2004年9月7日 307 原動機、燃料装置、燃費装置の不具合

リコール届出書一覧

リコール届出日 平成16年9月7日  
リコール開始日 平成16年9月7日

不具合発生箇所

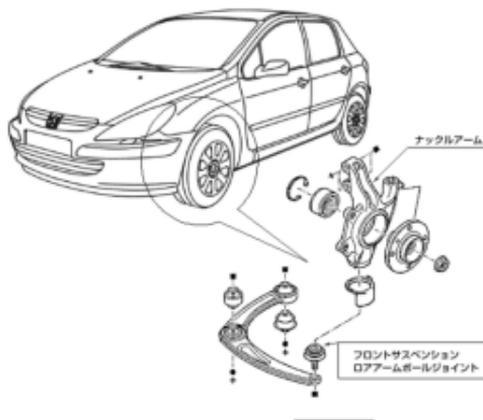
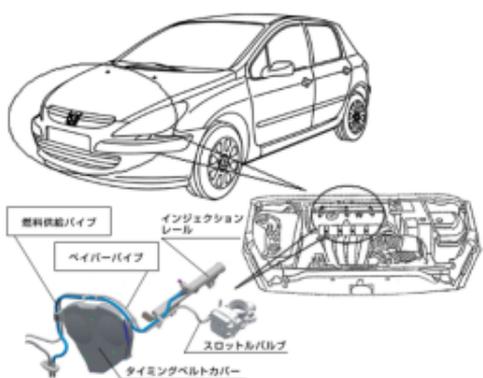
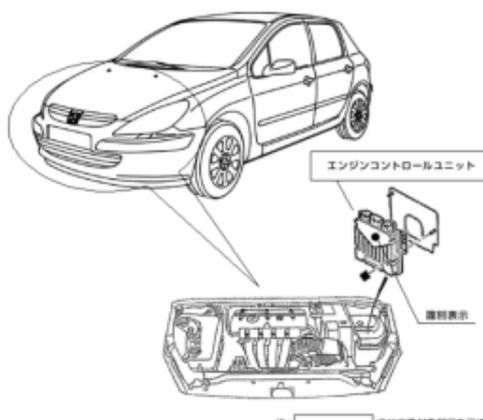
- エンジンコントロールユニットのプログラムが不適切なため、スロットルリフトの閉じた状態で、当該リフトの幅幅が大きくなり、電子スロットルモータのストッパーが破損することがある。そのため、エンジン回転がエマージェンシーモードになり、ブレーキ力の減衰に供給される電圧が減少し、ブレーキペダルの踏力が通常より重くなるおそれがある。
- タイミングベルトカバー回りの燃料供給配管の取り付けが不適切なため、当該配管とペーパーパイプとが交差しているものがある。そのため、走行中の振動で擦れ合い、長期間の使用により当該配管とペーパーパイプが摩擦すると燃料漏れに至るおそれがある。
- フロントサスペンションロアアームボールジョイントをナックルアームに取り付けるボールジョイントのネジ部に締め付けトルクが不足しているものがあるため、走行中の振動等によって当該ネジが緩むことがある。そのため、そのまま使用続けると車輪がずれて走行不能に至るおそれがある。

- 全車両、当該エンジンコントロールユニットのプログラムを改訂版に更新し、必要に応じてスロットルリフトを新品に交換する。
- 全車両、当該エンジンコントロールユニットのプログラムを改訂版に更新し、必要に応じてスロットルリフトを新品に交換する。
- 全車両、当該燃料配管の取りまわしを確認し、相互に交差しているものは取り付けを修正する。なお、摩擦している場合は新品と交換する。
- 全車両、当該ボールジョイントの締め付けを点検し、締め確認されたものはボールジョイントを新品と交換の上、正戻トルクで締め付ける。
